Planungs- und Gestaltungsbeirat der Hansestadt Rostock

17. Sitzung – 16.09.2016

Protokoll

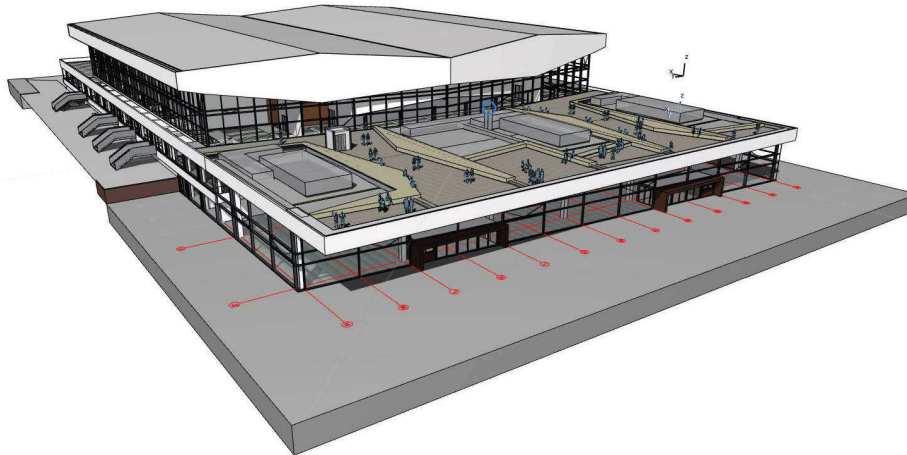
Die Erweiterung des Foyers reicht weit bis zum ersten Treppenaufgang des Vorfeldes. Es wird empfohlen, das Foyer nicht zu kippen, sondern es gerade zum Gebäude zu belassen. Hier muss sicherlich geprüft werden, welche Flächen für das Foyer notwendig sind bei der Veränderung der Form der Grundfläche.

Herr Anderhalten betont, dass es wichtig ist, bei dem „Saurier Stadthalle“ die gerade Foyerfläche zu belassen, eine Winkelverdrehung ist nicht gut. Bei der Gestaltung der Grünfläche erläutert Herr Anderhalten, dass alles bereits da sei für eine Gestaltung, es muss nur wieder entdeckt werden. Im Übrigen empfiehlt er, die seitlichen Treppen nicht aus Stahl sondern mit einer Betonabdeckung zu versehen. Dies sei auch heute im Wartungsaufwand vertretbar.

1. Im Sinne der Fortführung bzw. Weiterentwicklung des schutzwürdigen Bestandsgebäudes sollte die Nordfassade orthogonal ausgerichtet sein. Dabei sollte die Nordostecke als Vorderkante gewählt werden, um dem Vorplatz genügend Raum zu lassen.

5. Die seitlichen Außentreppen sollten nicht als Stahlkonstruktion, sondern in Beton ausgeführt werden, um weiterhin mit dem Bestand zu harmonieren.

10. Variantendarstellung | Variante D1

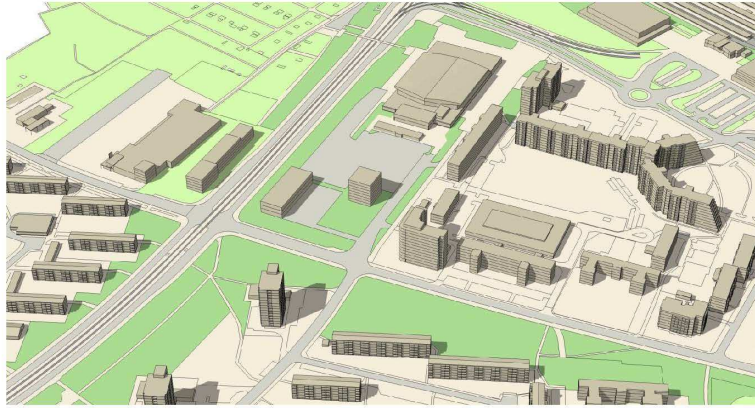
Da die Stadthalle ihre herausragende Stellung nicht verlieren darf, schlägt Herr Petersen vor, die Nutzungen in einem Gebäude zu errichten.

Des Weiteren weist der Beirat darauf hin, dass ein mögliches Gebäude nicht zu nah am Südring errichtet werden darf. Die Bauflucht der Stadthalle ist dabei zu berücksichtigen. Die Grünanlage kann dazu genutzt werden, den von Süden kommenden Fuß- und Radweg in der Grünanlage fortzuführen.

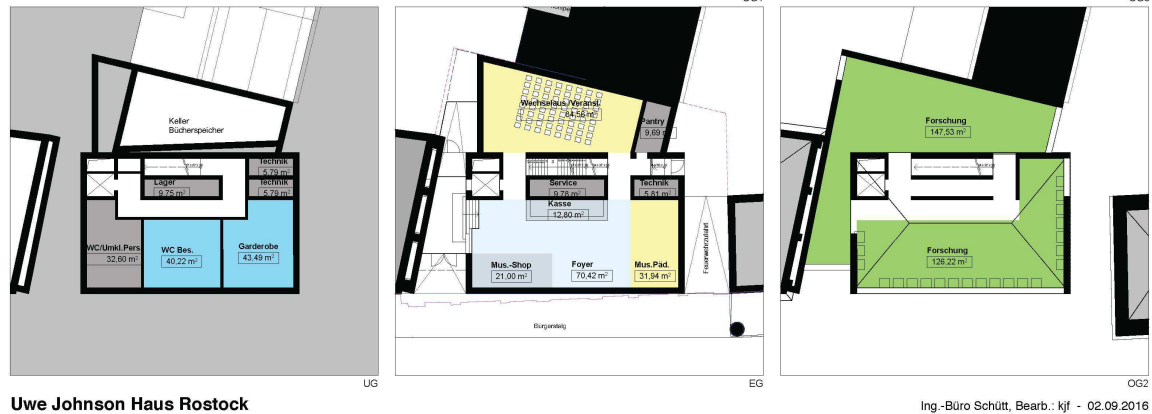
Die beiden Gebäude links von der Baulücke, das Palais und der Barocksaal gehören zusammen. Geplant war die Schaffung eines Ensembles mit der Bebauung der Lücke. Es ist ein historisches Ensemble. In den historischen Bildern sieht man, dass die Lücke mit einer eingeschossigen Mauer mit einer Bogengestaltung geschlossen war. Dies ist ein Hinweis. Diese Mauer steht gegenüber dem Palais um ca. 80 cm vor.

Bei der Gestaltung ist die Wandscheibe vor dem Gebäude der Ansatz, hier ist keine falsche Bescheidenheit nötig. Zu beachten sei zudem die Traufe. Dies ist so dargestellt. Der Übergang zum Bestand ist dann im Detail auszuarbeiten. Die Beachtung des „Ehrenhofs“ mit ca. 50 cm Vorsprung wird durch Herrn Prof. Anderhalten ebenfalls betont. Die Öffnungen in der Fassade sind bedingt durch die Nutzungen dahinter; wie eine museale Nutzung, die kein Licht verträgt. Bei der vorgeschlagenen Zuschlagung der Fuge zum Gebäude entsteht eine andere Gliederung der Öffnungen, ein besseres Verhältnis von Wandfläche zu Öffnungen.

1. Entsprechend der Historie sollte der Neubau als Teil des Ensembles Palais/Salon in der Lücke zur Wache entwickelt werden und dem historischen Kontext folgen. Das neue Gebäude sollte direkt an das Palais und an die Wache angebaut werden. Eine nötige Feuerwehrtrasse kann als Durchfahrt gestaltet werden. Die vordere Bauflucht sollte gegenüber dem Palais vorgerückt werden bis zur Höhe der Bauflucht des Salon-Gebäudes.
2. Die Traufhöhe des Neubaus sollte sich an der des Palais und des Salongebäudes orientieren.
3. Hinsichtlich der Fassadengliederung sollte sich am Salongebäude orientiert werden mit strenger Struktur.
4. Das Dach sollte als Walmdach ausgeführt werden.
5. Aufgrund der historischen Bedeutung des Ortes und der außergewöhnlichen Bedeutung der Nutzung als „Uwe-Johnson-Haus“ wird die Durchführung eines Gutachterverfahrens/Wettbewerbs empfohlen.
